COMMISSION ROYALE DES MONUMENTS ET DES SITES
KONINKLIJKE COMMISSIE VOOR MONUMENTEN EN LANDSCHAPPEN

Objet : IXELLES. Rue Ernest Solvay, 32 (arch. V. Taelemans, 1904)

Demande de permis unique portant sur la restauration de la façade avant et la restitution de la situation d'origine du rez-de-chaussée.

Avis conforme de la CRMS

Élévation et coupe d'une des baies du rez-de-chaussée (démolition et situation projetée) (extr. de la demande)

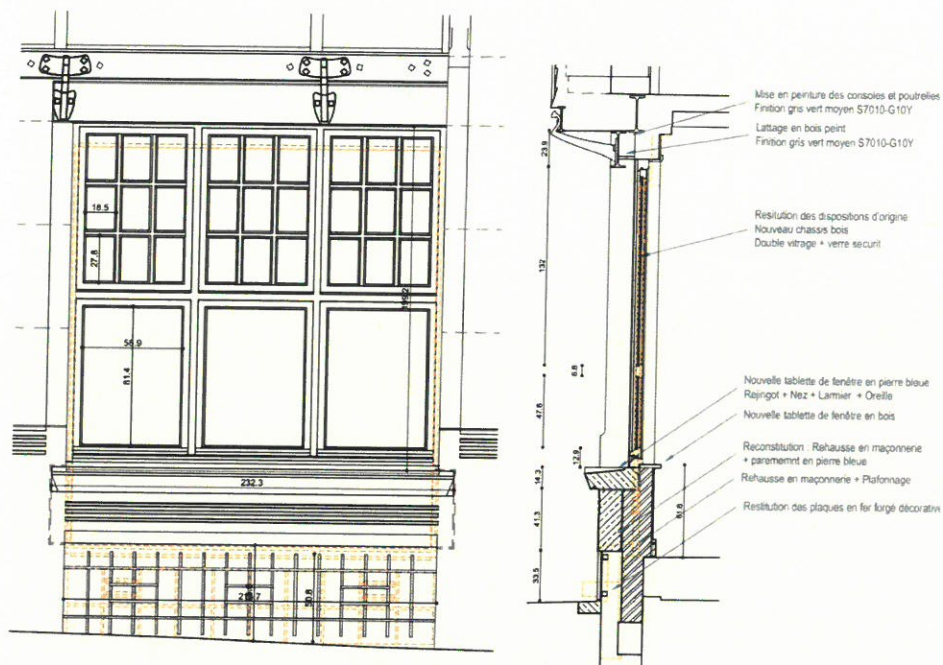
Concernant le rez-de-chaussée à restituer, l'Assemblée encourage les maîtres d'ouvrage et d'œuvre à réaliser les demandes énoncées. Elle s'interroge cependant sur le nombre et le type d'ouvrants à prévoir dans les deux fenêtres restituées, pour lesquelles le projet ne renseigne qu'un ouvrant par châssis. En observant les châssis présents au 1^{er} étage, on remarque cependant que les fenêtres divisées en 3 présentent 2 ouvrants, et au 2^{ème} étage, le châssis divisé en 5 offre 3 ouvrants. La CRMS suggère donc de prévoir 2

ouvrants par châssis, aux extrémités gauche et droite de chacun des nouveaux châssis, afin de corrélérer au mieux avec menuiseries existantes. Cette aspect reste à étudier et les plans de détails devront être soumis à la DPC avant exécution.
